Réponses aux questions du MDDEP et du MPO

Réaménagement de la Route 132 - Ville de Chandler
Quartiers Newport et Pabos Mills

Projet numéro 20-3172-7802-B

Octobre 2007

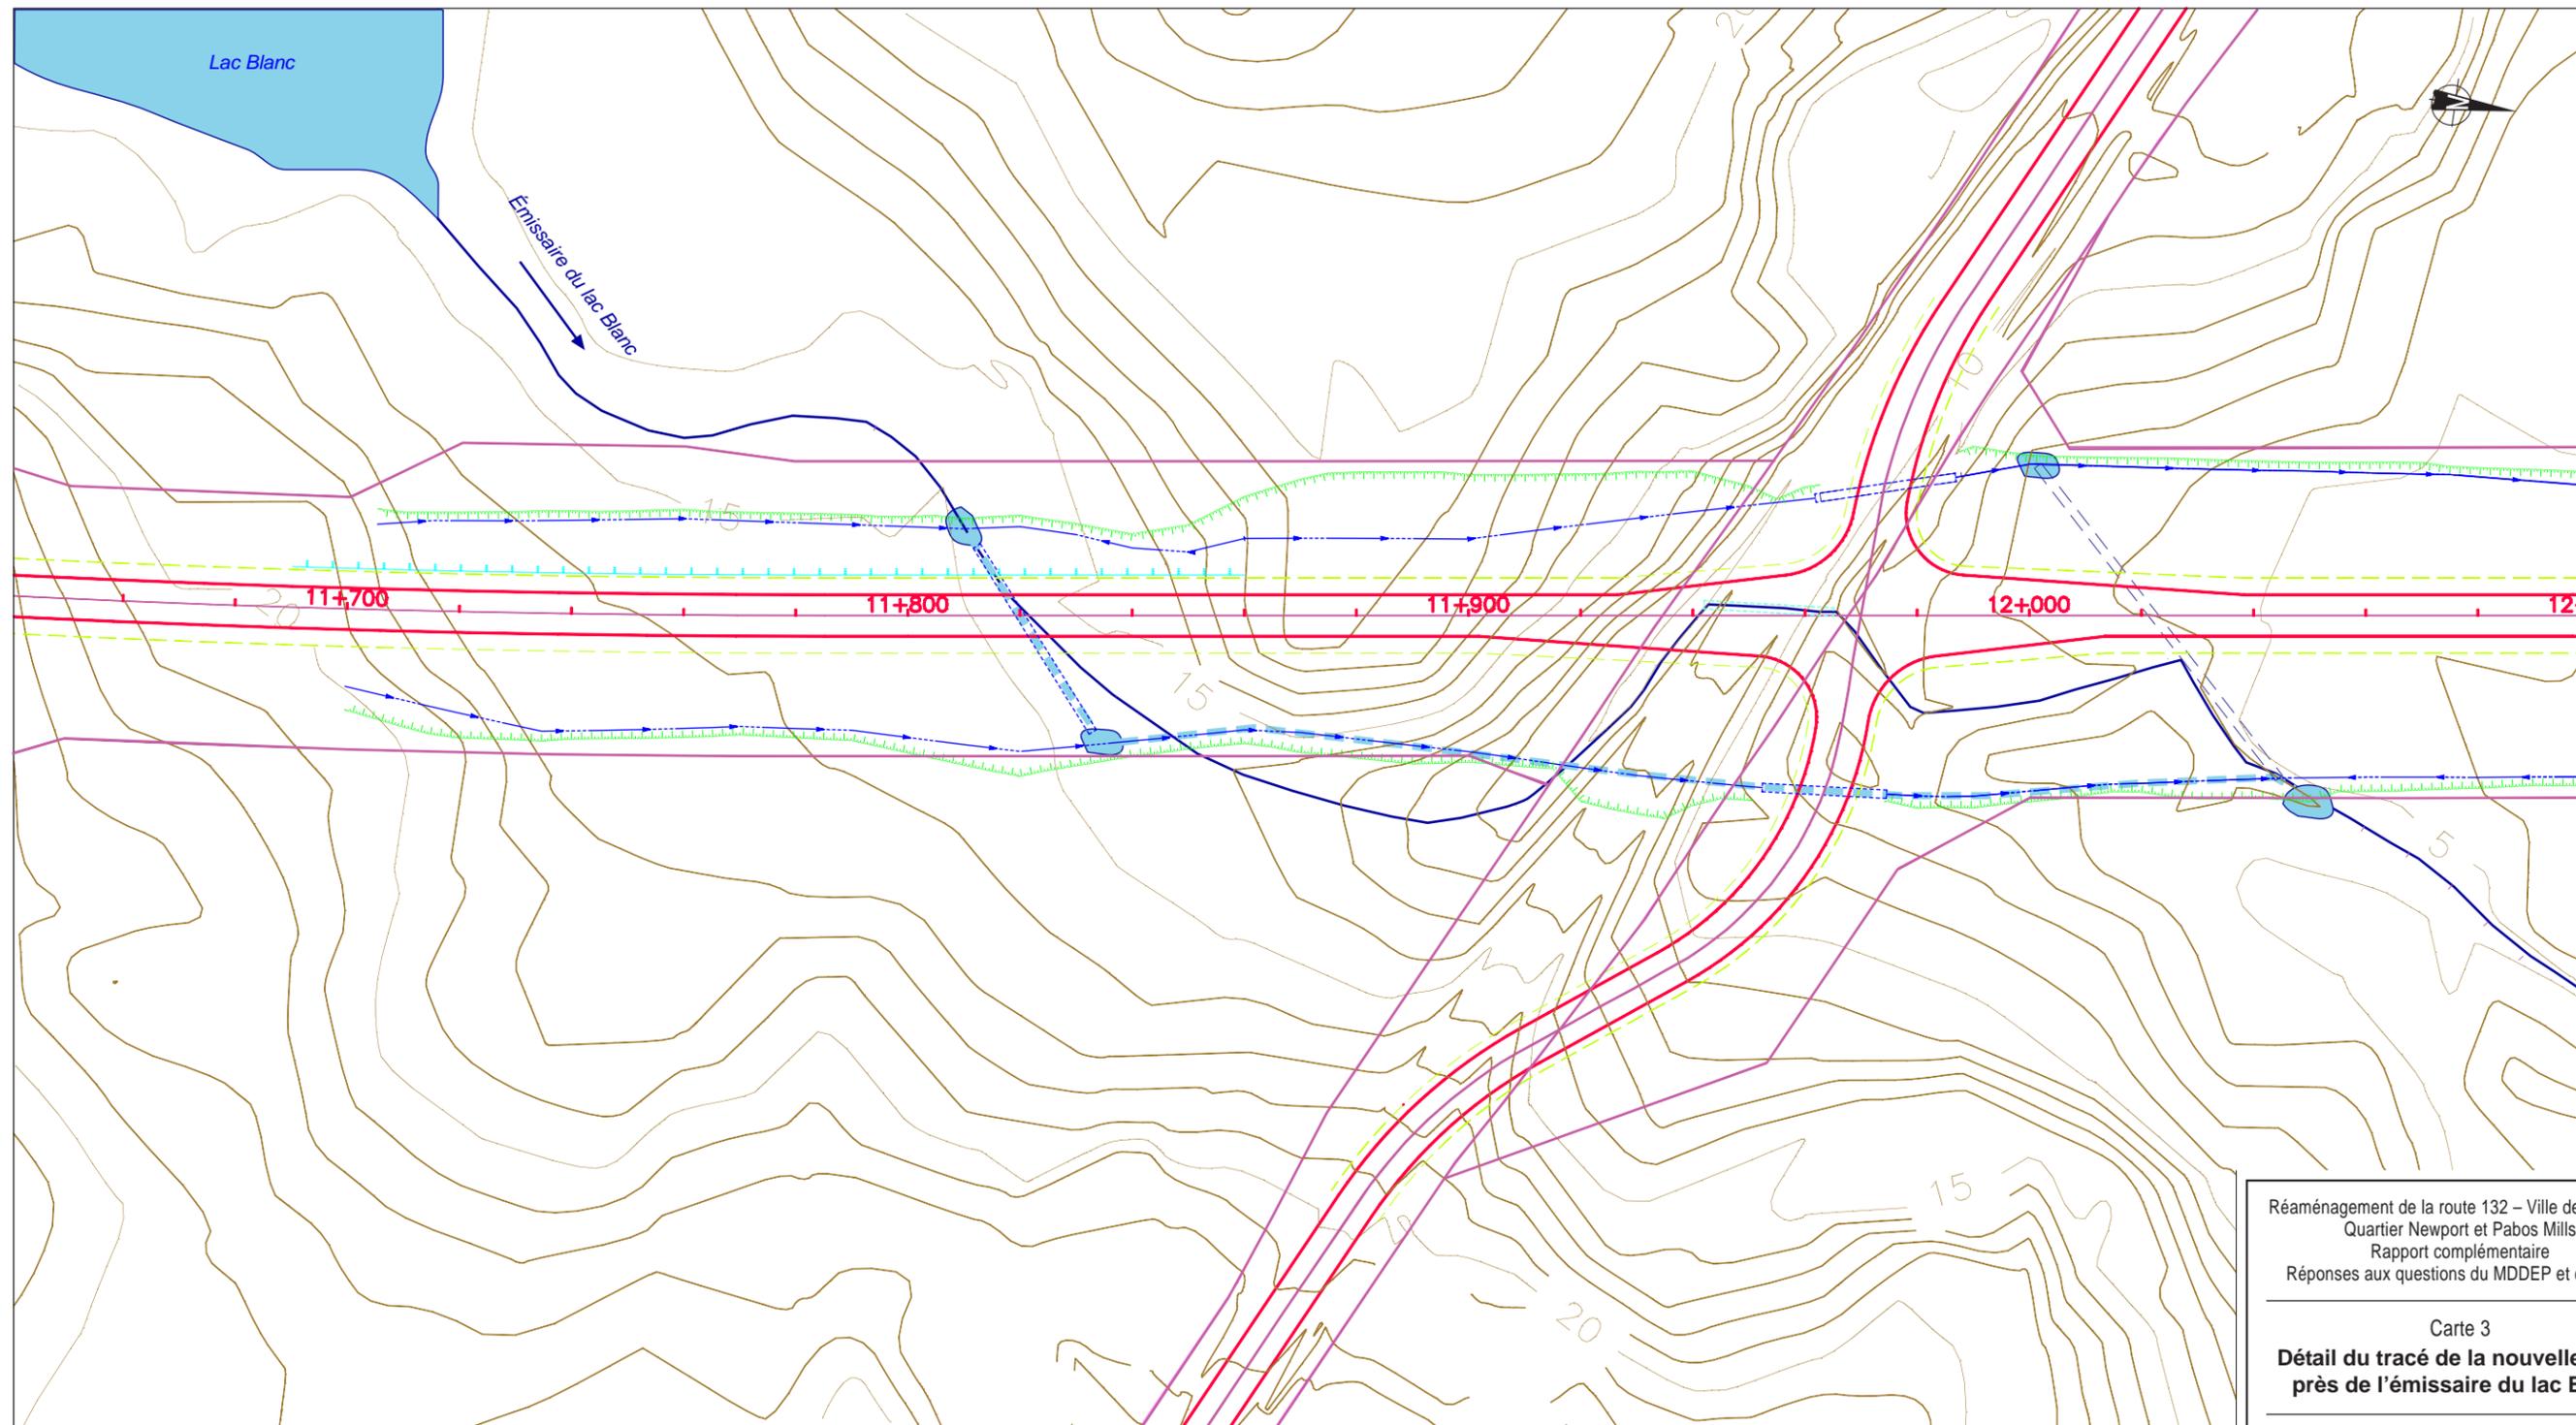
QC 17 Selon la simulation visuelle présentée à l'annexe 10, il semble que le ponton prévu au droit de l'émissaire du lac Blanc sera à arche ou de forme rectangulaire. Préciser les caractéristiques (type, forme, longueur, largeur, détournement potentiel, etc.) du ponton prévu afin de maintenir la libre circulation du poisson en période d'étiage. Par ailleurs, sur la carte 4 « Grandes affectations du territoire », l'émissaire du lac Blanc est identifié comme un cours d'eau ayant une bande riveraine protégée (10 à 15 m). Préciser comment l'initiateur compte respecter cette contrainte, d'autant plus que le tracé de l'emprise empièterait sur le ruisseau sur une distance approximative de près de 400 m.

À cette étape de la préparation du projet, nous ne pouvons pas confirmer le type de structure qui sera mis en place, sa forme, sa longueur, sa largeur et un redressement potentiel du cours d'eau. Le ponton sera conçu pour avoir une diminution de la section d'écoulement inférieure à 20 % de la largeur initiale du cours d'eau par rapport à la récurrence 2 ans (LNHE). La largeur du ponton (ouverture libre) pourra accueillir un débit de récurrence de 50 ans, selon les dimensions de l'ouvrage et pour le gabarit d'une route nationale.

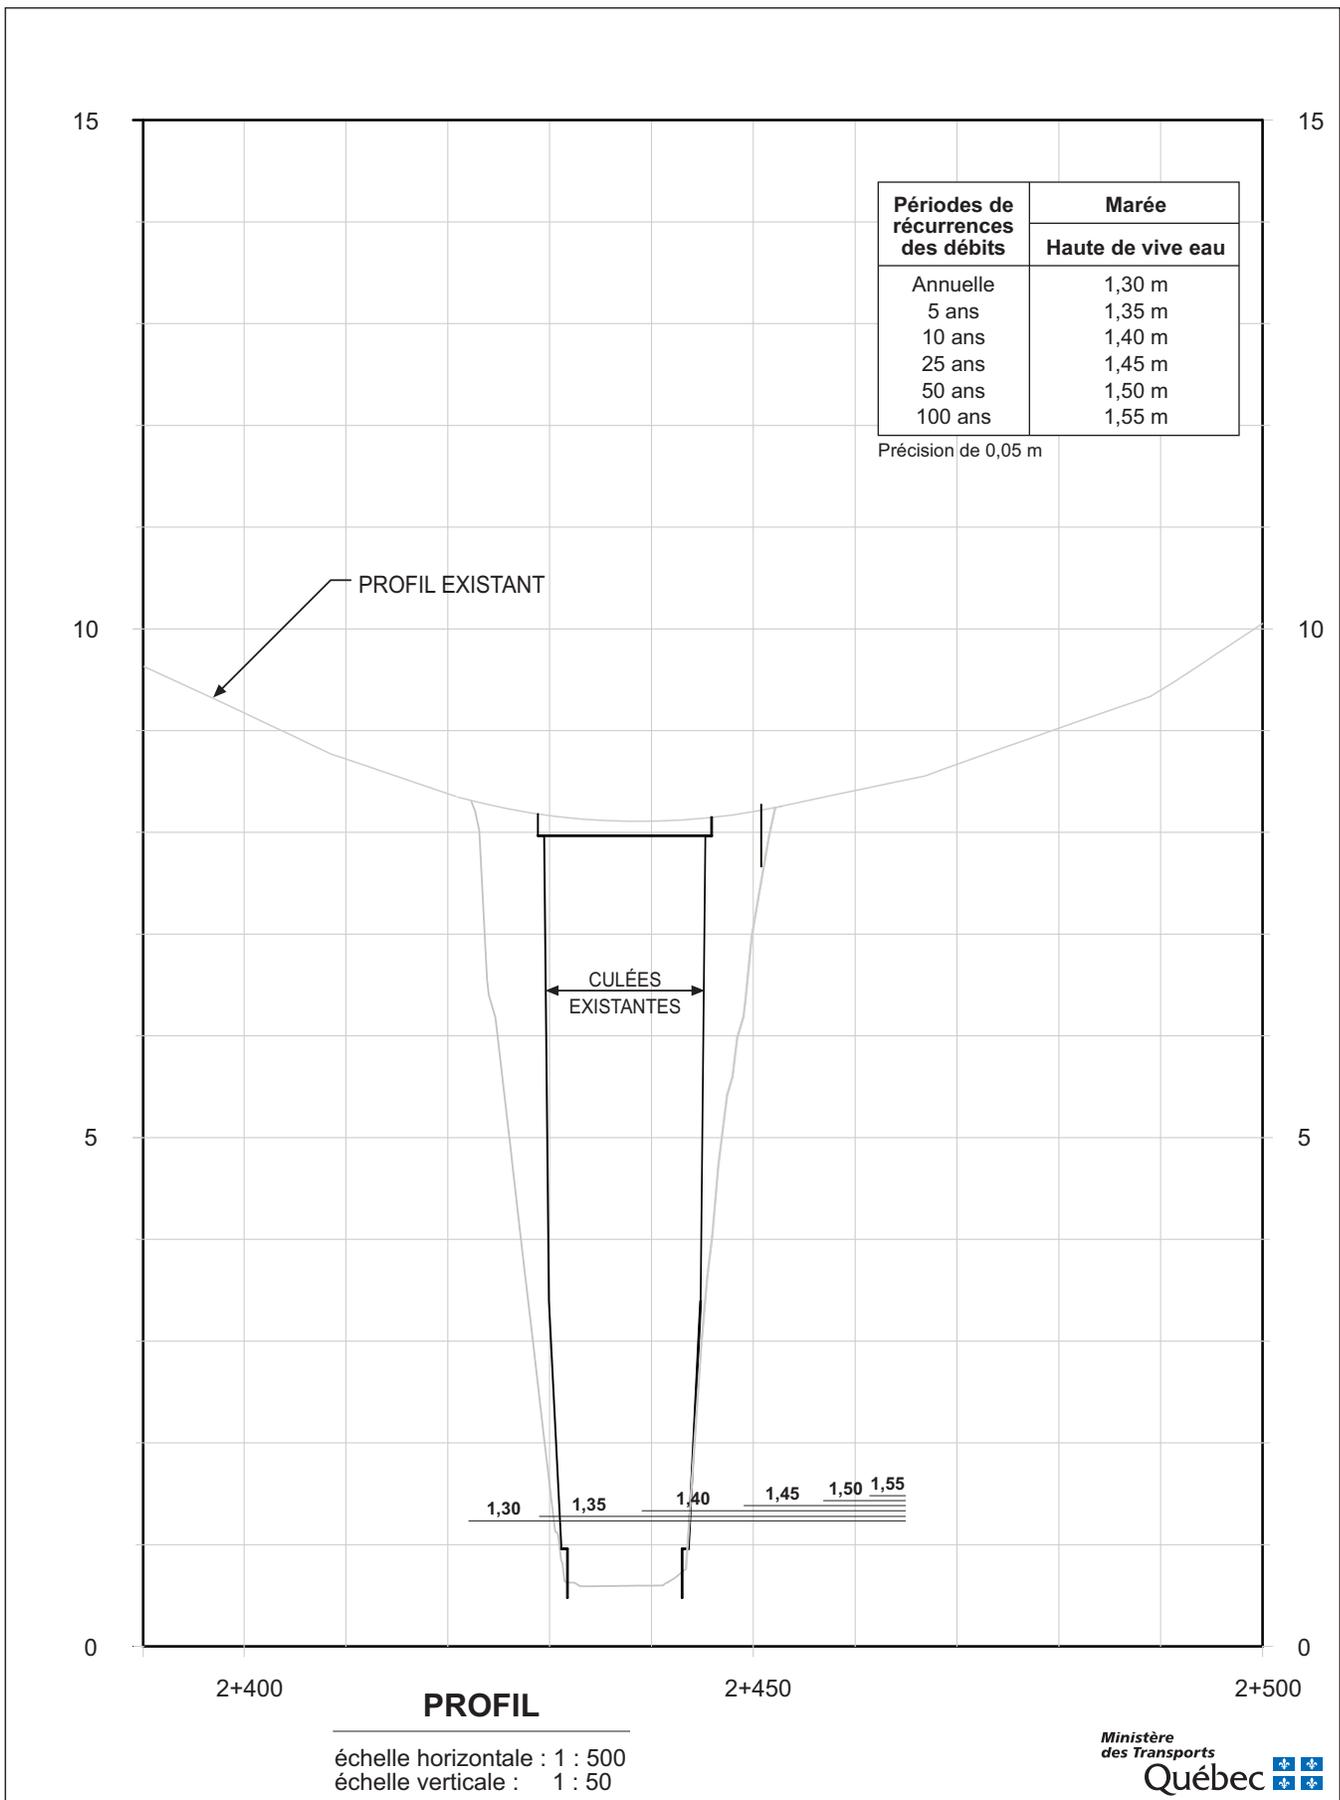
Fournir la description des cours d'eau intermittents qui seront traversés ainsi que leur positionnement sur une carte.

À l'exception de la rivière de l'Anse aux Canards et de l'émissaire du lac Blanc, il n'y a pas d'autres cours d'eau, intermittents ou non, qui seront traversés par la nouvelle route ou le réaménagement de l'ancienne.
